パナソニック商品情報
2024年6月号

第584号　2024年5月28日

ハウジング商品連絡

仕様変更　システムバス　腰掛け浴槽　浴槽断熱材仕様変更のご連絡

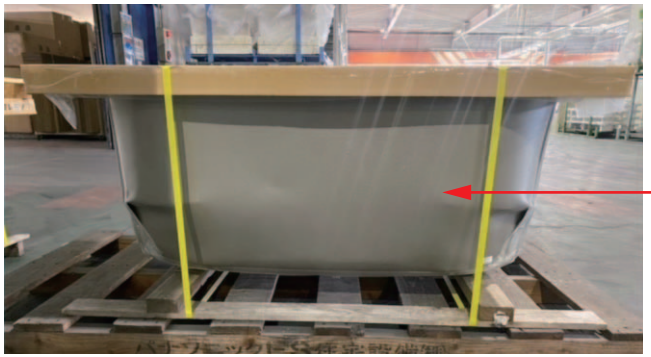
浴槽断熱材の色味をグレーからブラックに変更いたします。

該当の断熱材は、ユーザーが
お手入れのためにエプロンを外した際に
見える部位となります。

システムバス　ダブルカウンター水栓（プッシュタイプ、ささっとキレイ仕様）、スゴピカシェルフ水栓、ロングカウンター用水栓の仕様変更のご連絡

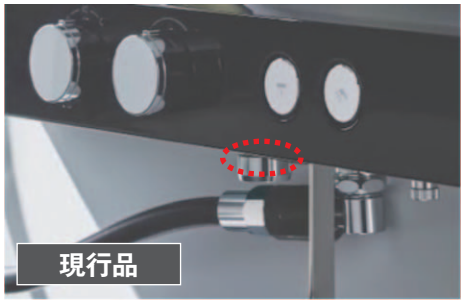
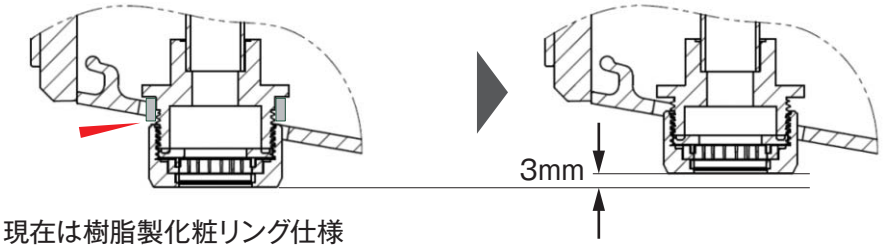
水栓吐水口の根本の金属部品が見える場合があり、それを回避するため
吐水口の高さを3mm短くし、根本の金属部分が見えない仕様に変更いたします。

現在は樹脂製化粧リング仕様
（金属部が露出する場合があるため）

仕様変更　インテリアカウンター　カウンター用引出し　側板色変更のご連絡

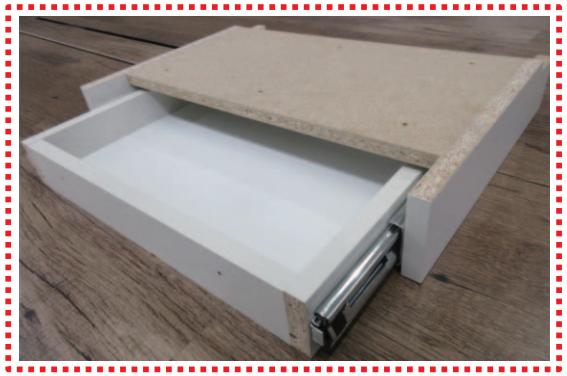
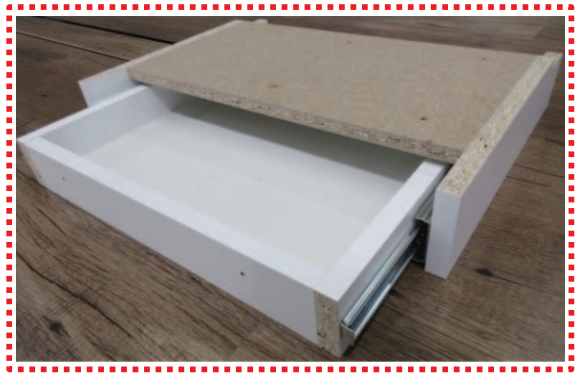
インテリアカウンターのカウンター用引出しにおける、側板部分の色を変更させていただきます。
何卒、ご関係者の方々にご連絡のほどよろしくお願いいたします。

P.469
上吊り引戸用見切縁

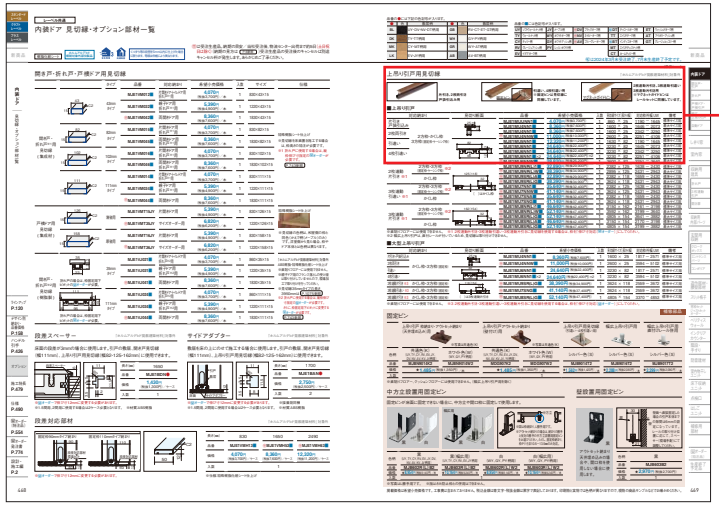
上吊り引戸用見切縁　4枚引違い　サイズ3600×82

誤
28,820円（税抜26,200円）

正
30,250円（税抜27,500円）

・217ページ

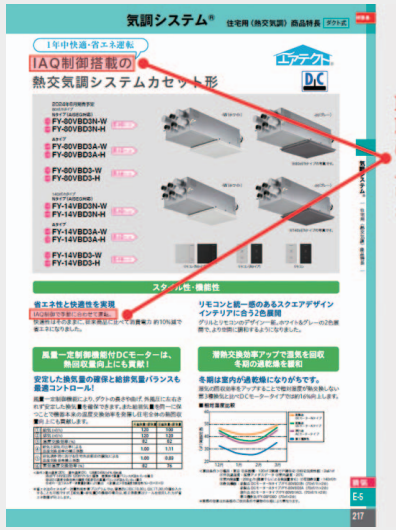
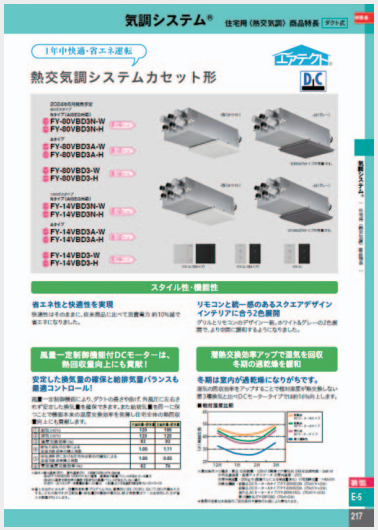
FY-80VBD3-W、-H
FY-14VBD3-W、-H
は、IAQ制御を搭載しておりません。
上部の「IAQ制御搭載の」と
中段の「IAQ制御で季節に合わせて運転」
を削除します。

・222ページ

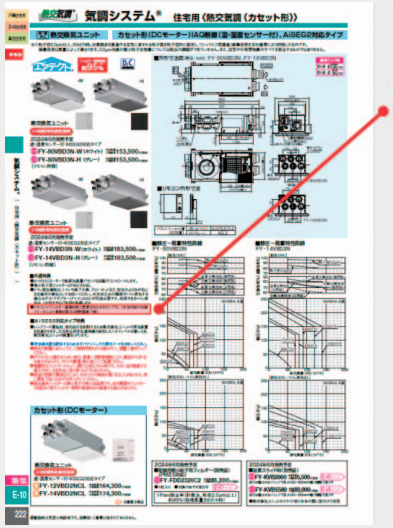
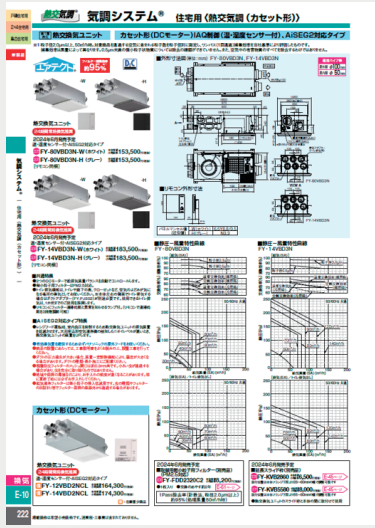
「（リモコンで清掃時期を3段階調整可能）」を追記します。

・224ページ

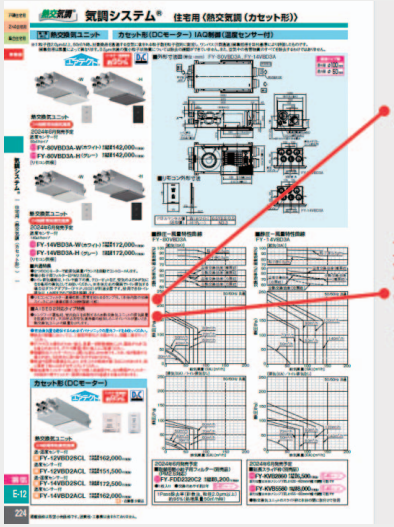
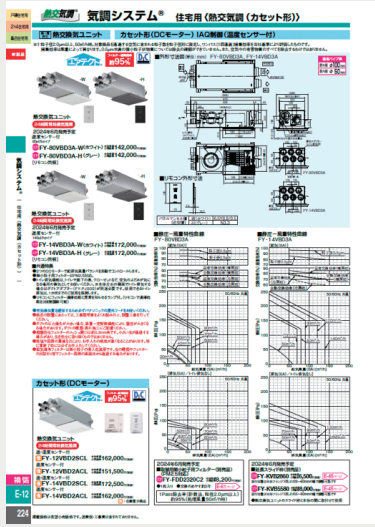
「（リモコンで清掃時期を3段階調整可能）」を追記します。

FY-80VBD3A-W、-H
FY-14VBD3A-W、-H
は、AiSEG2対応タイプではありません。
「■ AiSEG2対応タイプの特長」を削除します。

・226ページ

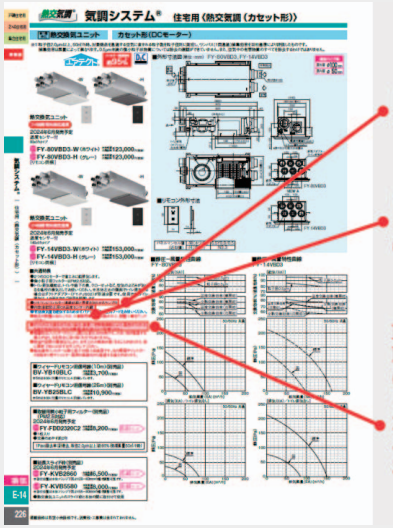
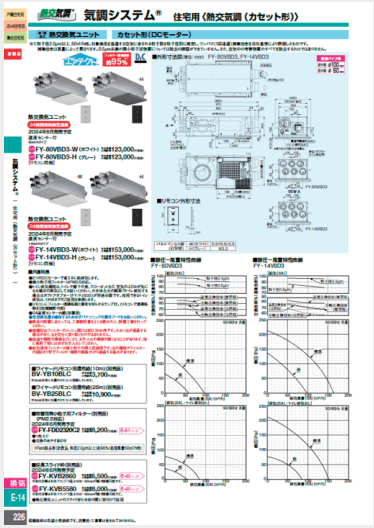
「（リモコンで清掃時期を3段階調整可能）」を追記します。

「内部凍結防止用OA温度センサー内蔵」
⇒「OA温度センサー内蔵（保護用）」
に訂正します。

FY-80VBD3-W、-H
FY-14VBD3-W、-H
は風量一定制御機能を搭載しておりません。
「●ダクトの圧力損失が大きい場合、風量一定制御機能により、騒音が大きくなる場合があります。ダクトの種類・長さ・施工にご配慮ください。」を削除します。

・275ページ

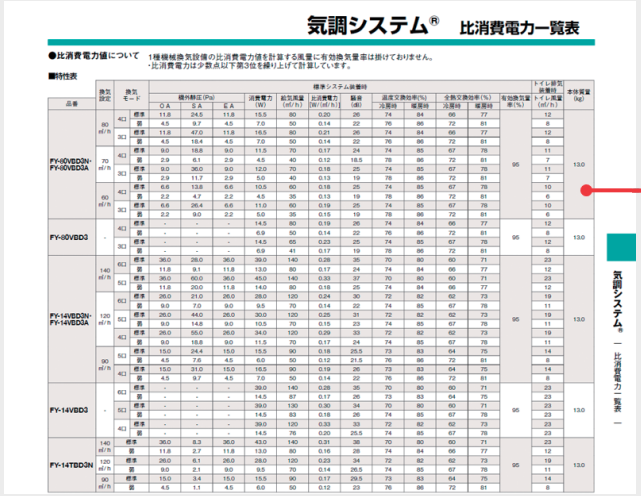
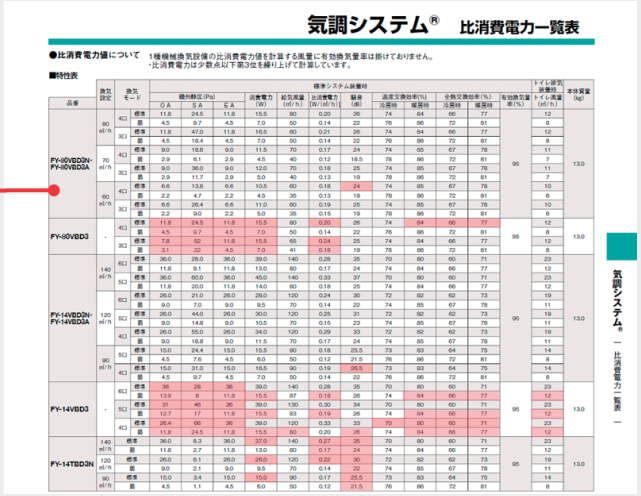
比消費電力表の数値に複数誤りがあるため右記に訂正します。

・300ページ

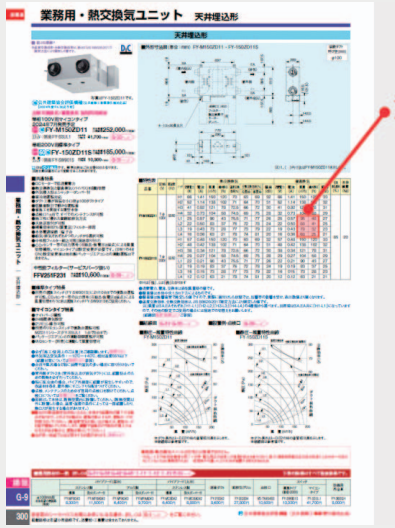
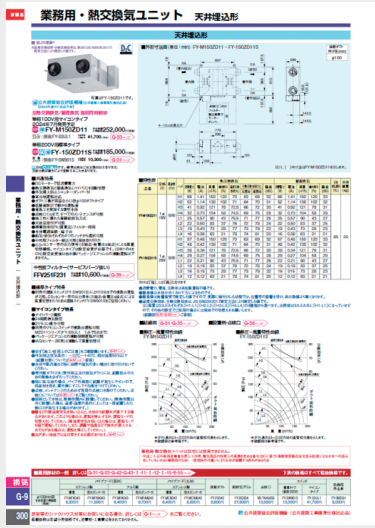
普通換気の「風量」と「機外静圧」を下記赤枠内の数値に訂正します。

風量（㎥/h）	機外静圧（Pa）
150	120
138	102
121	78
104	58
90	43
83	37
73	28
63	21

・301ページ

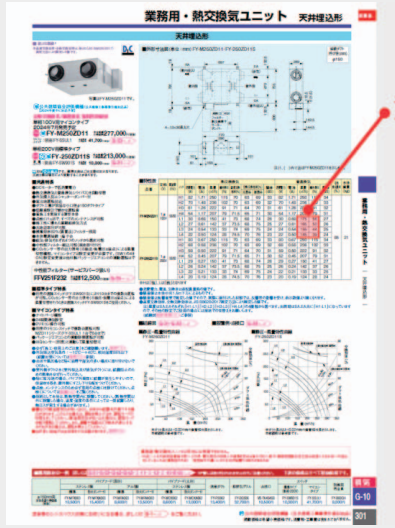
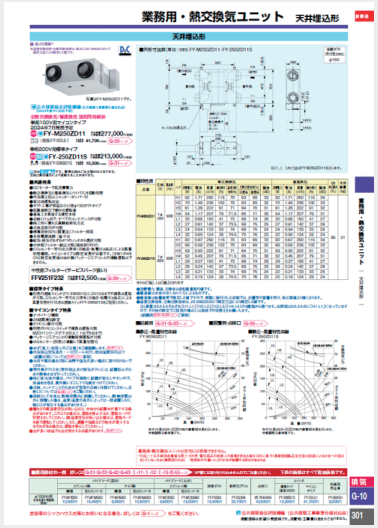
普通換気の「風量」と「機外静圧」を下記赤枠内の数値に訂正します。

風量（㎥/h）	機外静圧（Pa）
250	115
236	102
222	91
207	79
150	41
142	37
133	33
124	28

・302ページ

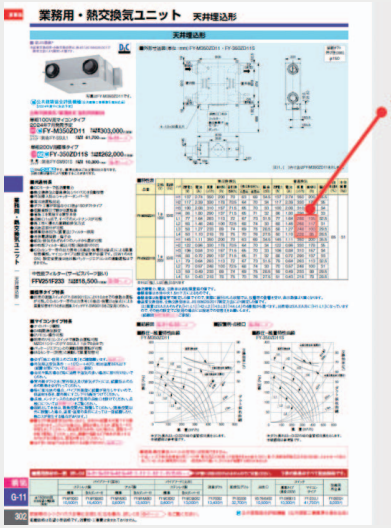
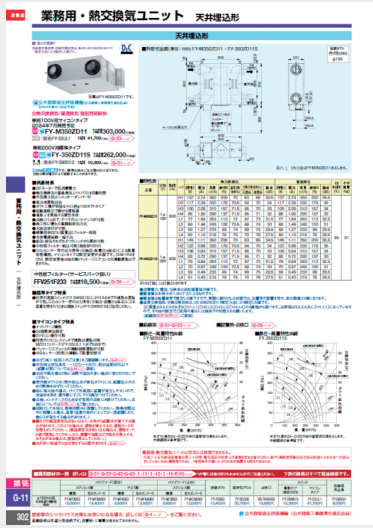
普通換気の「風量」と「機外静圧」を下記赤枠内の数値に訂正します。

普通換気	
風量（㎥/h）	機外静圧（Pa）
350	200
330	178
310	157
290	137
263	113
248	100
233	89
218	78

・303ページ

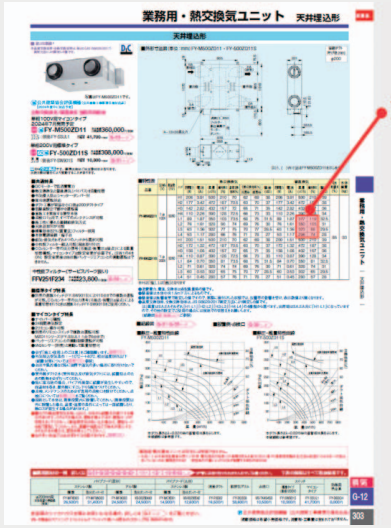
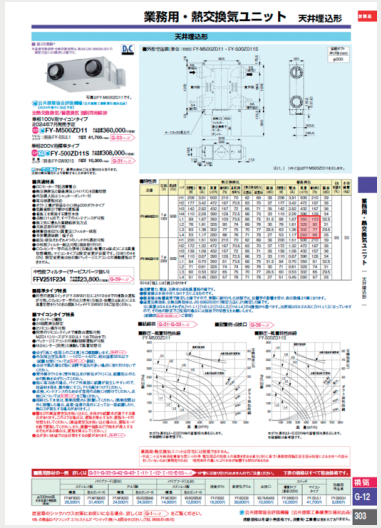
普通換気の「風量」と「機外静圧」を下記赤枠内の数値に訂正します。

普通換気	
風量（㎥/h）	機外静圧（Pa）
500	210
472	187
432	157
390	128
350	103
328	90
302	77
280	66

・389ページ

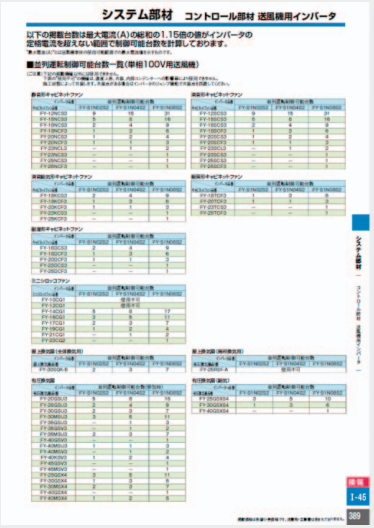
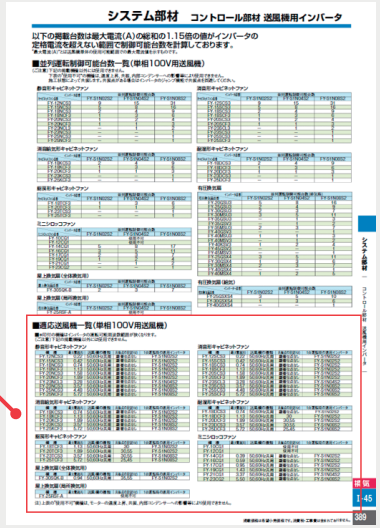
“適応送風機一覧（単相100V用送風機）”が抜けているため追記します。

・391ページ

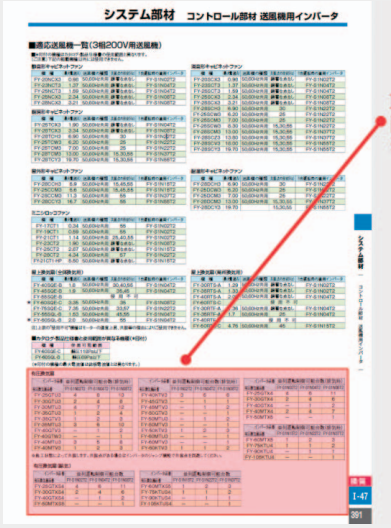
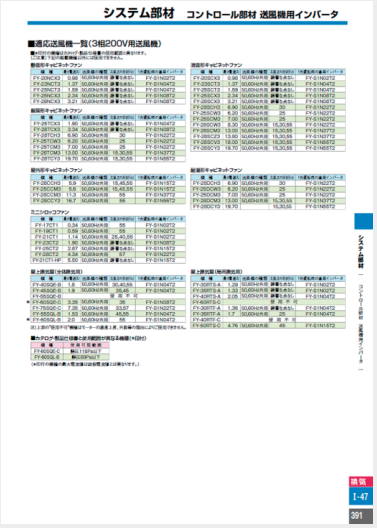
P390と重複しており、誤った数値のため削除します。
※P390に正しい数値の表が記載されています。

・446ページ

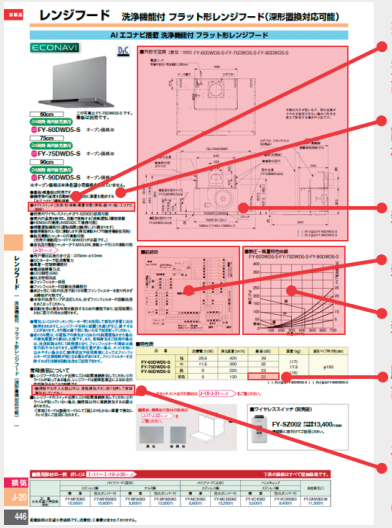
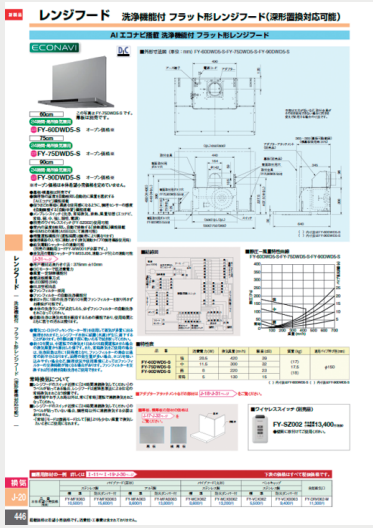
「タクトスイッチ（洗浄−切−排熱−風量切替（常時−弱−中−強）−エコナビ−照明）」
⇒「タクトスイッチ（洗浄、常時換気、排熱、風量切替（エコナビ、常時、弱、中、強）、照明、電源）」に訂正します。

「●使うほどお客様に最適な使用感になるように、調理センサーの感度を自動調整する「自動学習」機能搭載」を追記します。

旧商品の外形寸法図のため新製品版に訂正します。

旧商品の結線図のため新製品版に訂正します。

旧商品の静圧−風量特性曲線のため新製品版に訂正します。

騒音の数値が正しくは「15（dB）」のため訂正します。

「・調理時やお手入れ時以外は、常時換気ボタン図1を押して常時換気をしてください」
⇒「・調理時やお手入れ時以外は、常に「常時」で連動換気をおこなってください。」に訂正します。

・611ページ

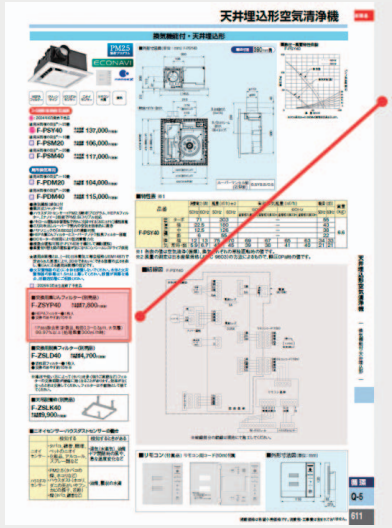
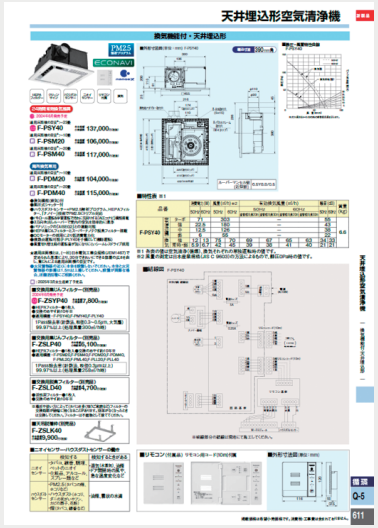
フィルター部分を下記に訂正します。

■交換用集じんフィルター（別売品）
2024年6月発売予定
F-ZSYP40 本体希望小売価格7,800円（税抜）
●HEPAフィルター●1枚入
●交換のめやす約10年※
●適用機種：F-PSY40,F-PMY40,F-PLY40
1Pass除去率（計数法、粒径0.3〜0.5μm、大気塵）99.97%以上（処理風量300㎥/h時）

■交換用集じんフィルター（別売品）
F-ZSLP40 本体希望小売価格6,100円（税抜）
●HEPAフィルター●1枚入●交換のめやす約10年※
●適用機種：F-PSM20,F-PSM40,F-PDM20,F-PDM40,F-PML20,F-PML40,F-PLL20,F-PLL40
1Pass除去率（計数法、粒径0.3μm以上）99.97%以上（処理風量258㎥/h時）
